Verzoek	Het realiseren van zes appartementen
Locatie	West-Kinderdijk 375, Biggelmee
Datum	10 mei 2021
Strijdigheid	Bestemmingsplan Herstelplan Alblasterdam Bestemming(en) Maatschappelijk - 1 Dubbelbestemming*(en) Waarde – Archeologie – 3 en Beschermd dorpsgezicht
Status	Toelichting: (omschrijving strijdigheden met regels) <u>Artikel 20 Maatschappelijk - 1</u> 20.1 Bestemmingsomschrijving De voor Maatschappelijk - 1 aangewezen gronden zijn bestemd voor: • maatschappelijke voorzieningen; • aan de functie als bedoeld onder a gebonden parkeervoorzieningen; • aan de functie als bedoeld onder a ongeschikte horecavoorzieningen, waarbij ter plaatse van de aanduiding "specifieke vorm van maatschappelijk - brede school" ongeschikte horecavoorzieningen met een totale gezamenlijke oppervlakte van ten hoogste 5% van de vloeroppervlakte, met een maximum van 75 m2 is toegestaan; • ter plaatse van de aanduiding "bedrijfswoning" tevens voor een bedrijfswoning; • ter plaatse van de aanduiding "begraafplaats" tevens voor een begraafplaats en speelvoorzieningen; • ter plaatse van de aanduiding "nutsvoorziening" tevens voor een gemaal; • ter plaatse van de aanduiding "opslag" uitsluitend voor opslag; •

Laatste aangepaste tekening

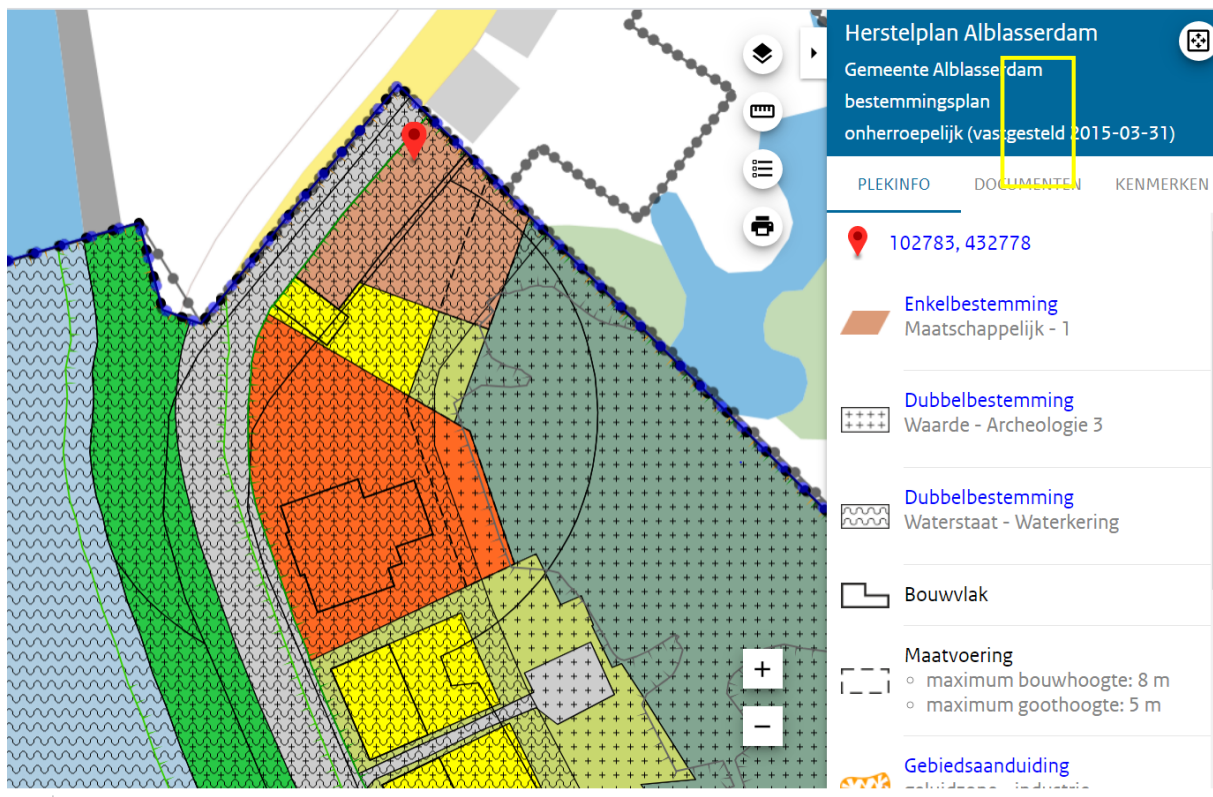
Het stedenbouwkundig advies is positief ten opzichte van deze ontwikkeling. Zeker ook doordat het aantal woningen verminderd is, zodat parkeren op eigen terrein mogelijk is.

Het vorige plan met negen woningen is aangepast op advies van de RCE (zie bijlage). De RCE was van mening dat de grote achtergevel te veel impact had op het Werelderfgoed. Aanpassing heeft plaatsgevonden, in die zin dat de complete bovenste verdieping is aangepast naar een kap. Daarmee neemt de hoeveelheid glas aan de achterzijde af. Het nieuwe plan moet in de definitieve fase nog wel aan de RCE worden voorgelegd.

Op 29 januari 2021 is een aangepast plan ingediend. Deze wijziging is besproken in de gemeentelijke Erfgoedcommissie. Het plan van 9 woningen is aangepast omdat het parkeren grotendeels op eigen terrein moet worden opgelost. Daardoor is het programma verlaagd van 9 naar 6 woningen. Het geheel is wat smaller. Het voegt zich daarmee nog beter in het ritme van de kleine korrelgrootte van de dijk. Parkeren vindt voornamelijk plaats voor het gebouw en onder het gebouw. De hoofdropzet is ongewijzigd. Per niveau worden de wijzigingen besproken. Vanwege de eisen die het waterschap stelt voor de dijk en het natura 2000 gebied achter het volume is er beperkte manoeuvreerruimte voor de auto's.

Elke woning krijgt een eigen voordeur aan de dijk. Het eerste niveau is georiënteerd op de dijk, het tweede niveau op de achterzijde, het natura 2000 gebied. De lift is geschrapt.

De commissie begrijpt en kan zich vinden in de voorgestelde wijzigingen. De commissie kan zich vinden in het nieuwe plan onder voorbehoud dat de rijke detaillering en materiaalgebruik van het eerdere plan wordt overgenomen, dan wel overeind blijft. (Maaswerk aan de voorgevel en metalen kozijnen). Dat is nog niet uit de stukken op te maken. Het mag niet zo zijn dat een kleiner programma leidt tot een dusdanige versobering van het eerdere plan dat het zijn oorspronkelijke allure en eerdere rankheid verliest. De klassieke ritmiek met een moderne uitwerking is een goede invulling. Referentie is het eerdere plan met fijne materialisering, slanke kozijnen en draaiende delen. Houten of kunststof kozijnen zijn geen optie.

Conclusie: De Erfgoedcommissie stemt in met de wijziging van het plan onder voorbehoud van de oorspronkelijke uitvoering/uitwerking.

Argumenten tegen	Verkeer <i>Extra in/uitrit op de dijk</i> Verkeerstechnische is het niet wenselijk om extra in/uitritten te realiseren op de dijk. Bijkomend is de West Kinderdijk een gebiedsontsluitingsweg (50 km). De kenmerken voor een gebiedsontsluitingsweg zijn: zo min mogelijk uitritten. Concluderend is een extra uitrit op de dijk verkeerstechnisch niet wenselijk <i>Vormgeving in/uitrit</i> Met het aanpassen van de parkeervakken en het creëren van een obstakelvrijzone van +/- 5m richtingen het zuidwesten ter hoogte van de in/uitrit heeft de in/uitrit de maximale haalbare veilige inrichting. De weggebruikers dienen bij het inrijden en verlaten van de in/uitrit de hoogste alertheid in acht te nemen. Indien vanuit bewoners aanvullende maatregelen wenselijk zijn, dienen deze gerealiseerd te worden door de eigenaar/eigenaren van de in/uitrit. <i>Parkeerbalans</i> Het plan kent een negatieve parkeerbalans van 0,6, zie bijlage.

Vanuit verkeer een negatief op basis van: - Parkeerbehoefte - extra uitrit op het dijklint Waterschap Advies 3 maart 2021 De werkzaamheden zullen plaatsvinden in de waterkering/het water en de bijbehorende beschermingszones. Daarom is er voor het werk behalve een omgevingsvergunning, ook een watervergunning van het waterschap vereist. Het waterschap adviseert in dit geval negatief, op basis van de huidige tekeningen kunnen wij geen watervergunning voor het werk verlenen. De werkzaamheden worden getoetst aan beleidsregel 5.18a toetsingscriteria B. Het bouwwerk lijkt conform deze beleidsregel boven het leggerprofiel te blijven, dat is een eerste goede stap. Voor andere aspecten van het plan is nader overleg nodig. Voor onder andere de mogelijkheden van parkeerplaatsen op de waterkering is overleg nodig met de afdeling Wegen. Daarnaast zijn de grote holle ruimten onder het gebouw niet wenselijk. Hier zal nader over moeten worden gesproken over de mogelijkheden. Het waterschap adviseert de initiatiefnemer aan om een vooroverleg aan te vragen via vergunningen@wsrl.nl.

Overwegingen + Advies + Voorwaarden	Overwegingen: De adviezen zijn over het algemeen positief, behalve het verkeersadvies en het waterschap. Er wordt voor een groot deel tegemoet gekomen aan de voorwaarden voor verkeer. Er zal nog goedkeuring moeten volgen van het waterschap. <u>Verkeersadvies</u> Wanneer het financieel niet haalbaar is om minder dan zes woningen te realiseren en omdat de gemeente woningen wil (op korte termijn vanwege de staat van het gebouw en de uitstraling) gaan we voorbij aan het verkeersadvies om geen nieuwe uitritten op de dijk toe te staan. De verloren openbare parkeerplaats kan worden gecompenseerd op privéterrein. Het compenseren van openbare parkeerplaatsen op privéterrein zal juridisch nog onderzocht moeten worden. Eerder is aangegeven dat het parkeren voor de totale parkeerbehoefte bij het hotel geen begaanbare weg is. Echter de verkeersveiligheid is in dit geval belangrijker dan het ter plaatse hebben van voldoende parkeergelegenheid. Daarom kan voor deze ene locatie een uitzondering worden gemaakt, omdat het maken van een extra parkeerplaats ter plaatse van West-Kinderdijk 375 vanwege de natuurbestemming niet mogelijk is. De aanvrager zal moeten aantonen dat een plan voor twee woningen financieel niet haalbaar is. Daardoor wordt het programma groter en wordt niet meer aan de verkoopvoorwaarden voldaan. Mede daardoor is er een uitrit benodigd, waardoor er openbare parkeerplaatsen moeten vervallen. <u>RCE</u> De aanvrager is van mening dat door aanpassing van het plan aan het eerdere negatieve advies van de RCE is tegemoetgekomen. In dit stadium is het gewijzigde plan niet opnieuw aan de RCE aangeboden. Dit wordt als voorwaarde in het besluit meegenomen. Advies + voorwaarde: Positief, onder voorwaarde dat

1. De aanvrager aantoont dat een invulling die niet meer dan 5 openbare parkeerplaatsen genereert niet mogelijk is 2. De openbare parkeerplaats die langs de dijk verdwijnt voor de overzichtelijkheid van de uitrit wordt gecompenseerd op het privéterrein van het hotel. 3. De akte van levering wordt aangepast (afspraken vastleggen te compenseren parkeerplaatsen op privéterrein) 4. De RCE zich kan vinden in de aanpassing van het plan 5. De oorspronkelijke uitvoering/uitwerking behouden blijft (erfgoed) 6. Het Waterschap Rivierenland instemt met de plannen 7. De opmerkingen voor archeologie in de ruimtelijke onderbouwing worden meegenomen 8. De gemeenteraad bereid is het benodigde planologische besluit te nemen.
